**Amendement met betrekking tot het Statenvoorstel Wijziging
Luchthavenbesluit Midden-Zeeland – 487418**

**Wijzigen van de van de volgende tabel in Statenvoorstel bijlage 1 - Ontwerpbesluit wijzigen
verordening Luchthavenbesluit**

Bijlage 2: Luchthavengebied, baan, helikopterspot/FATO en handhavingspunten

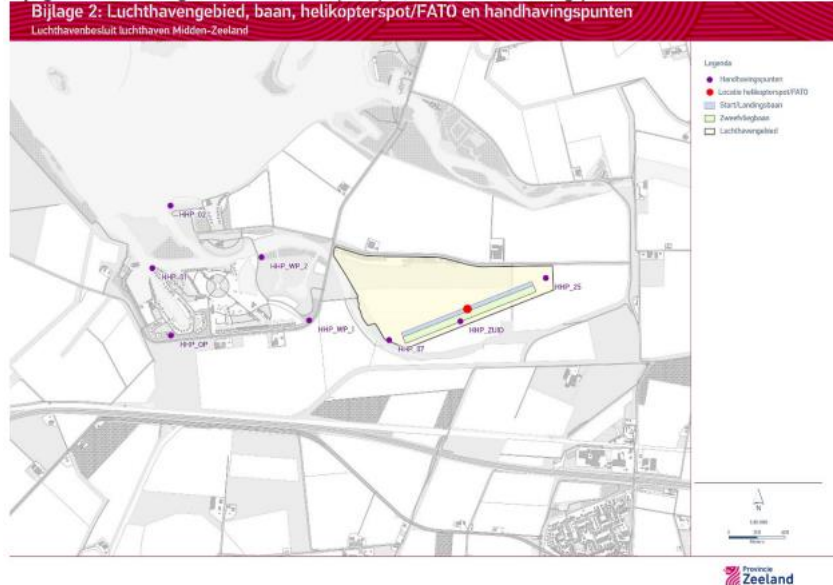
In artikel 8 Luchthavengebied komt bijlage 2 te luiden:

Naar een figuur met Handhavingspunten HHP B1, HHP B2, HHP B3 zoals eerder benoemd meegenomen.

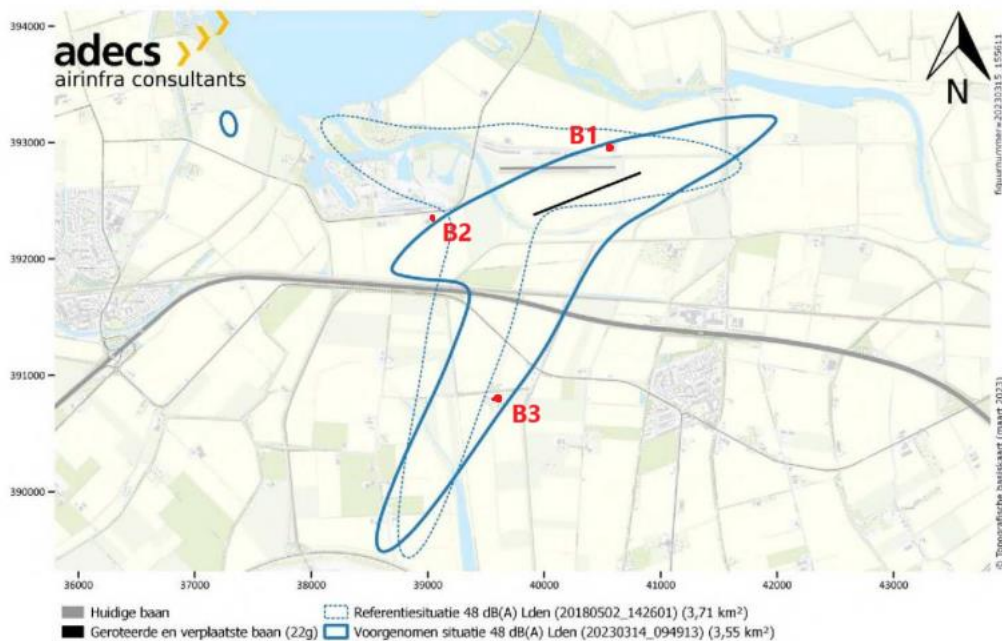
Het doel van het toevoegen van deze handhavingspunten is de geluidsbelasting op verschillende burgerwoningen of bedrijfswoningen te monitoren i.p.v. enkel bij een recreatiegebied. B1 en B2 zijn gekozen op locaties bij dichtbijgelegen woningen en B3 bij een cluster woningen die nieuw in de 48dB(A) contour vallen onder de uitvliegroute van de SAR
